## LLISTAT DELS 10 PUNTS NEGRES DE LA PLAÇA 1 D'OCTUBRE DE 2017

### **1a) Forat pròxim al c/ Sèquia:**

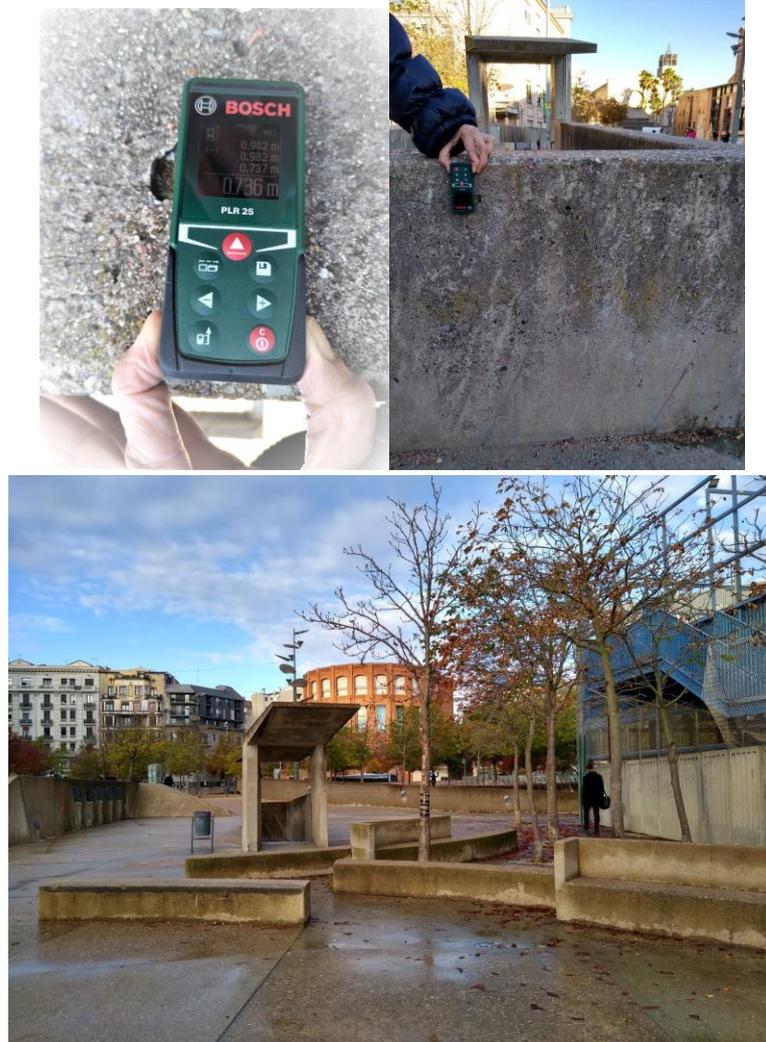
La barana protectora del forat, que està construïda amb un mur vertical gruixut de formigó, és utilitzada per les criatures, la majoria d'entre 6 a 12 anys, com a porteria pels partits improvisats de futbol, com a suport per seure o recolzar-se i com a espai de joc on enfilar-se.

Aquest mur vertical en la major part fa 90 cm, tot i que hi ha un tram que fa 88 cm.

Tant l'Ordre VIV/561/2010 i l'Ordre TMA/851/2021 estableixen que les baranes tindran com a mínim una alçada de 90 cm (art. 30). Clarament, aquest punt negre incompleix la normativa d'urbanisme. A més, al tractar-se d'un espai que, de facto, és la prolongació natural del pati de l'escola Eiximenis, és evident que la protecció que es faci no ha de cenyir-se al compliment mínim de la normativa sinó que ha de respondre a un criteri maximalista d'eliminació total dels riscos d'accidents.

Tenint en compte que dels dos forats pots caure des d'una alçada de més de 3 metres i que els murs protectors poden ser emprats com un element de joc per les criatures, l'actuació urgent que demanem és que es tapin completament els dos forats per evitar la caiguda de les persones usuàries als forats.

### 3 Mur vertical i graderia al llarg del c/ Sèquia.

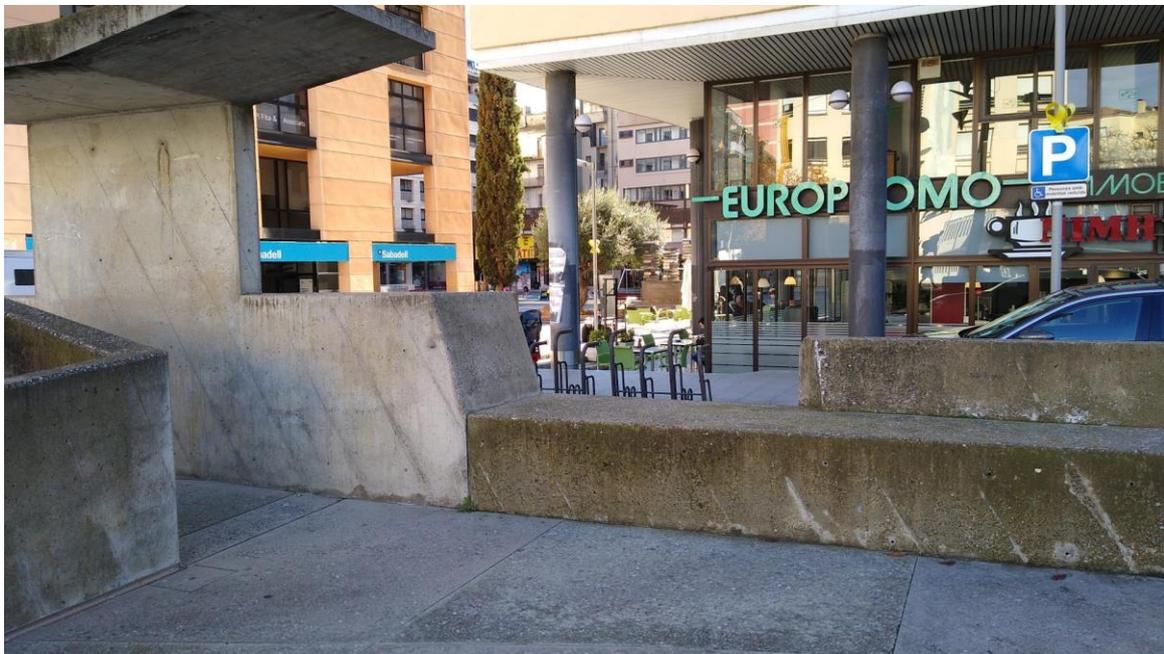
El mur vertical que separa la Plaça U d'Octubre de 2017 del C/ Sèquia té una alçada de 1,60 m i s'hi pot enfilat amb facilitat pujant per les graderies, les quals són fàcilment escalables perquè entre cada nivell hi ha només 35 cm. L'alçada del darrer tram del mur, que en principi hauria de fer de barana protectora, té una alçada de només 71 cm..

Tant l'Ordre VIV/561/2010 i l'Ordre TMA/851/2021, a més d'establir que les baranes tindran com a mínim una alçada de 90 cm (art. 30.2a) també disposa que no poden ser escalables i que, per tant, no poden tenir punts de recolzament entre els 20 i els 70 cm d'alçada (art. 30.2b). Clarament, aquest punt negre incompleix la normativa d'urbanisme doblement.

El risc de caiguda directa al carrer, on circulen cotxes sovint, és molt elevat i pot causar conseqüències mortals. A més, s'afegeix a aquesta problemàtica dues obertures al mur vertical que tenen un elevat risc d'atropellament per no tenir cap tipus de barana protectora; l'obertura de les graderies a la Plaça que aboca directament al vial del carrer Sèquia (tercera foto) i una altra obertura que també aboca al carrer Sèquia al sector sud-est de la Plaça (quarta foto).

Tenint en compte les infraccions de la normativa i que és un punt negre especialment perillós perquè hi ha risc de precipitació directament a un carrer transitat, no n'hi ha prou en fer posar baranes protectores altes, sinó que s'hauria d'eliminar tot el tram de paret vertical que separa la plaça del c/ Sèquia.

## 5 Escultura de la nena:

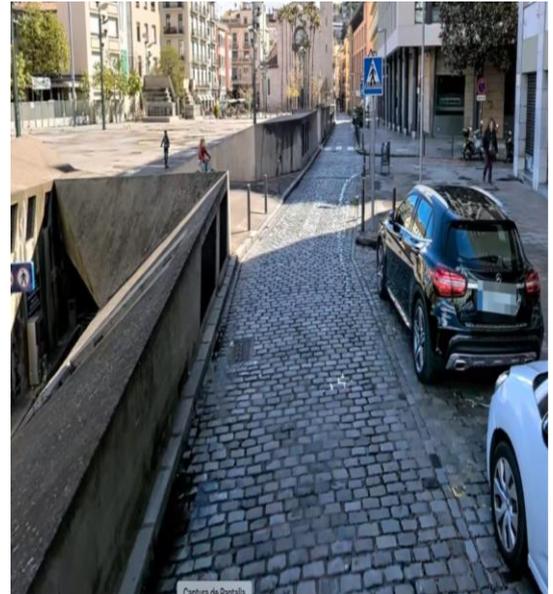
“L’escultura de la nena” és un dels indrets de la plaça preferits dels infants que hi conflueixen. És un punt de gran accessibilitat, a través de dues rampes que van des de cota “0” de la plaça a una alçada superior als 170 centímetres. Tots els nens pugen dalt d’aquest petit massís de formigó, i molts són els que “juguen” amb la nena, que representa la única nena nascuda a la ciutat de Girona el dia 6 de desembre de 1978.

La seva facilitat d’accés és directament proporcional a la facilitat de caiguda des de la zona més alta de l’element, que coincideix amb l’escultura de la nena. S’han registrat un nombre preocupant d’infants que han patit caigudes i més d’un ha perdut el coneixement i/o ha requerit punts de sutura al cap després de la caiguda.

Tant l'art.14 de l'Ordre VIV/561/2010 com el mateix article de l'Ordre TMA/851/2021 estableixen que en les rampes es colocaran passamans a ambdós costats de cada tram de rampa i que en cas d'existir desnivells laterals (com és el cas) es col·locaran baranes de protecció que hauran de complir amb els paràmetres de l'art. 30. Clarament, aquest punt negre incompleix la normativa d'urbanisme.

Tenint en compte que l'alçada de caiguda és superior al metre i mig i que aquests elements poden ser emprats com un element de joc per les criatures, l'actuació urgent que demanem és que es protegeixin aquests recorreguts de joc, s'elimini el risc de caiguda i es compleixi la normativa aplicable.

## 6 Pas de vianants al llarg del c/ Sèquia:

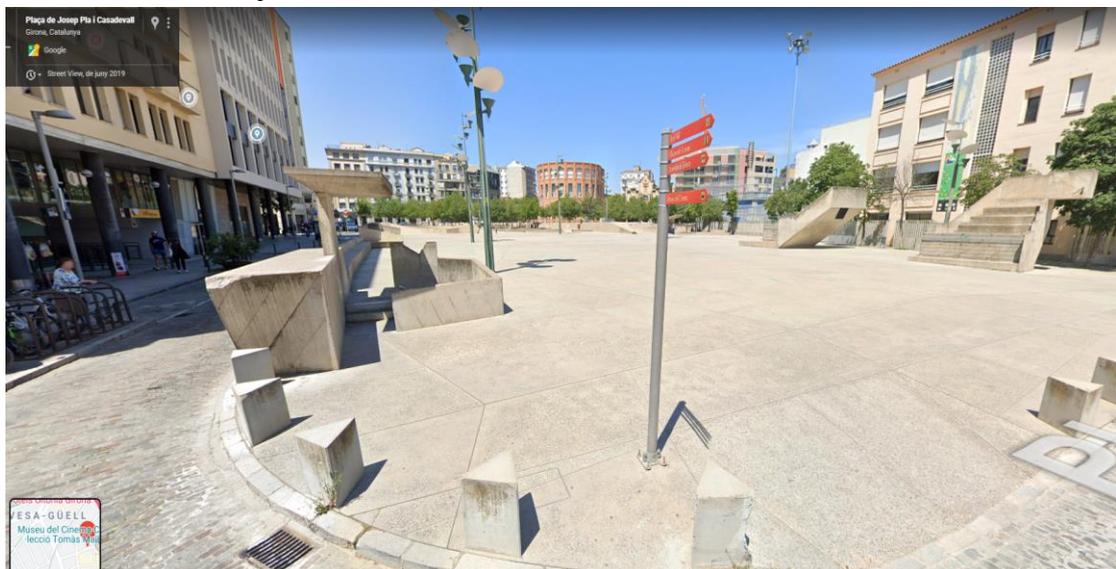
2. La segona i la tercera, a banda i banda de Cristòfol Grober, on trobem el creuament més exposat de tots. Des de la plaça, uns murs laterals alts impedeixen que els vehicles que circulen pel carrer Sèquia puguin veure els vianants amb intenció de creuar, fins que el vianant ja ha posat un peu al carrer (malgrat el petit mirall instal·lat); quan és moll les llambordes fan que en cas de necessitat les frenades d'emergència s'allarguin més del compte. Un reductor de velocitat seria un element a tenir en compte en aquest punt. D'altra banda, la inexistent vorera com espai de transició entre la plaça i el carrer, incrementa la perillositat d'aquest punt de creuament. I també cal tenir en compte que els elements verticals -instal·lats per impedir l'estacionament de vehicles incívics- són obstacles contraris a facilitar l'accessibilitat de persones invidents.

3. La quarta, creuant cap a la plaça Josep Pla. De fet no se sap si és un pas de vianants o "ho era", perquè el seu estat de pintura és lamentable i hom dubta tothora si hi manca manteniment o determinació. En qualsevol cas, també presenta manca de visibilitat, sobretot pels vehicles, però també pels vianants que creuen des de la plaça 1 d'octubre; i referent als obstacles perimetrals, en té més que cap altre, doncs als elements dissuasoris d'aparcaments, un fanal està just instal·lat al bell mig del pas en la vorera de l'altra banda de la plaça. Resumint: un autèntic despropòsit.

Tant en l'Ordre VIV/561/2010 com l'Ordre TMA/851/2021 s'estableixen les condicions generals dels creuaments entre itineraris de vianants i vehiculars (art. 19) i els requisits que han de complir els passos de vianants (art. 21). S'ha de garantir que en els punts de creuament no existeixin elements que puguin obstaculitzar la visibilitat de vianants cap als vehicles i viceversa. La seguretat és una prioritat.

Demaneu el compliment de la normativa, l'eliminació dels elements que impedeixen una correcta visibilitat tant de conductors com de vianants, el manteniment adequat del paviment i la senyalització de passos de vianants que no dugui a la seva errònia interpretació. També demanem que s'eliminïn les barreres arquitectòniques en forma d'elements verticals diversos entorpidint l'itinerari de vianants.

## 9 Dos elements escultòrics de ventilació de l'aparcament subterrani:

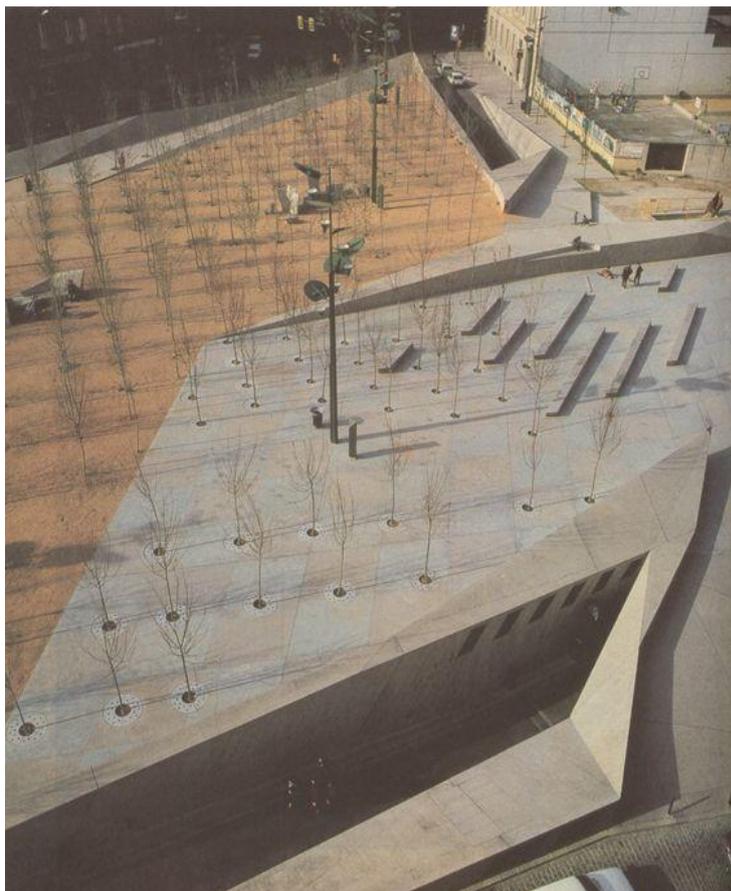
Aquests dos elements de formigó estan constituïts per una base sobre la qual s'aixeca perpendicularment una graderia d'escaleres. Aquestes graderies quedes volades i es projecten en profunditat sobre la plaça, formant unes parets que sobresurten i pots xocar-hi amb facilitat. Aquestes parets són topalls per qualsevol alçada, tant per infants com per adults, doncs la irregularitat que presenten, la presència d'angles i les arestes vives provoquen accidents sovintejats.

Els dos elements estan a molt poca distància de l'edifici de l'escola i són fàcilment escalables (no compleixen els 90 cm mínims preceptius amb una alçada de caiguda de com a mínim 3m). Malgrat que des del 2018 compten amb unes bandes metàl·liques provisionals són insuficients per evitar que la gent s'hi enfilii i provoqui accidents per precipitació al terra des d'una alçada considerable. És més que dubtós que aquestes tanques compleixin amb les exigències d'estabilitat, rigidesa i fixades fortament que ordena l'art. 30d) de l'Ordre VIV/561/2010 i l'Ordre TMA/851/2021. És necessària, com a mesura urgent i improrrogable, una protecció al màxim de segura.

Finalment, es pot qüestionar si és saludable que en l'esmentada paret de l'estructura s'hi trobin diverses ventilacions de l'aparcament soterrani de la plaça que estan encarades a un dels laterals de l'escola, on hi ha diverses finestres que donen directament a les aules usades per l'alumnat.
